改善箇所説明図

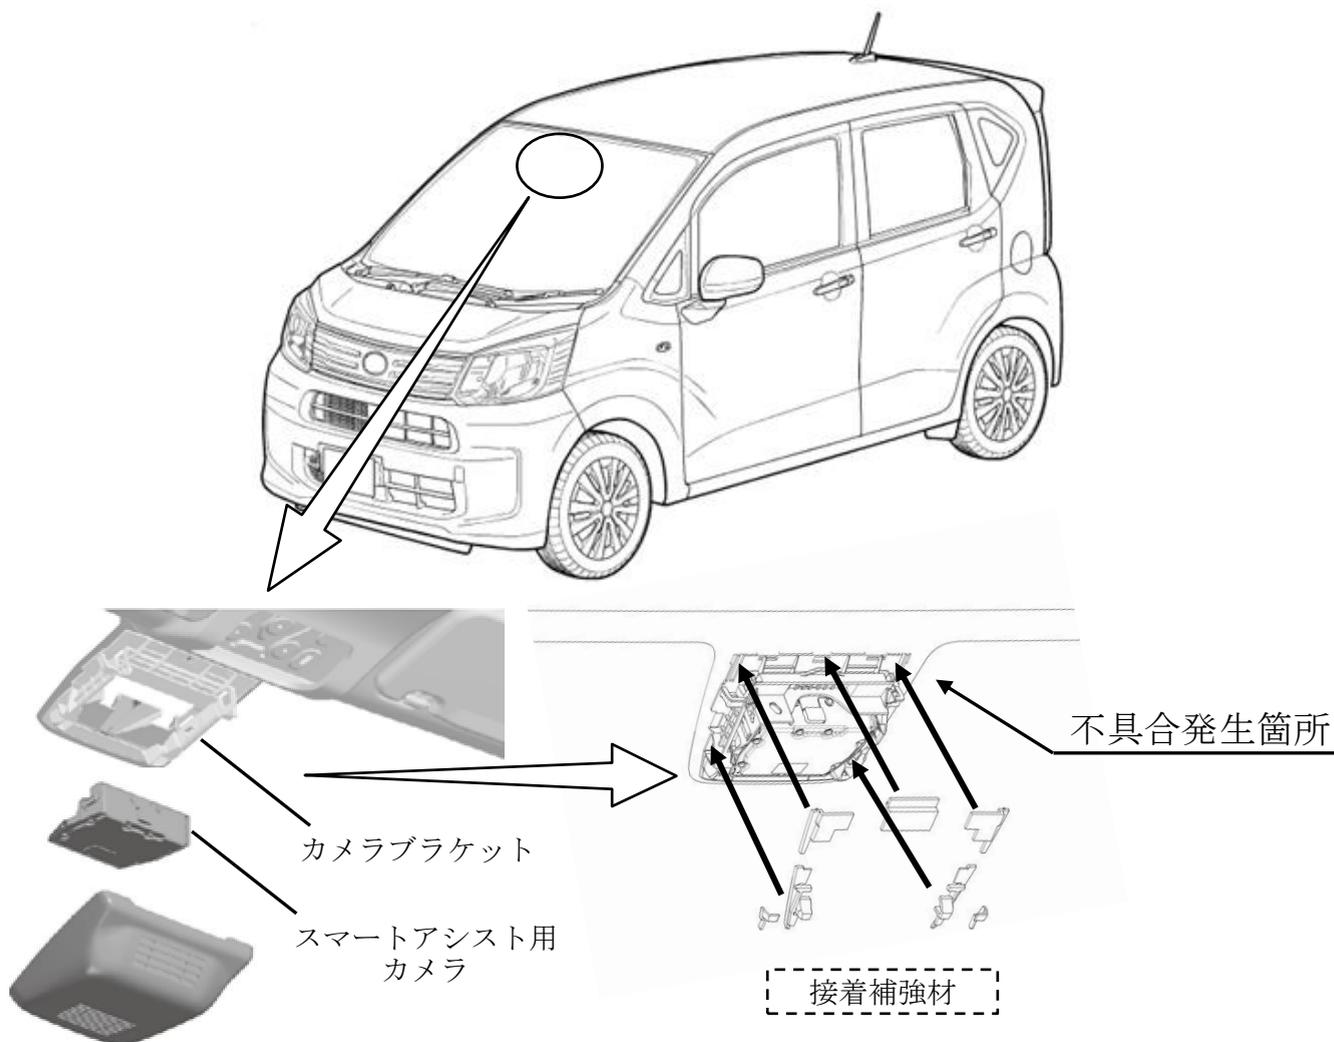
予防安全機能（スマートアシスト）用カメラにおいて、ウインドシールドガラスへのカメラ固定用ブラケットの接着工程管理が不適切なため、接着力が弱いものがある。そのため、使用過程で当該ブラケットが剥がれ、最悪の場合、走行中に落下するおそれがある。

注 [] は追加する部品を示す。

全車両、カメラブラケットに接着補強材を追加する。
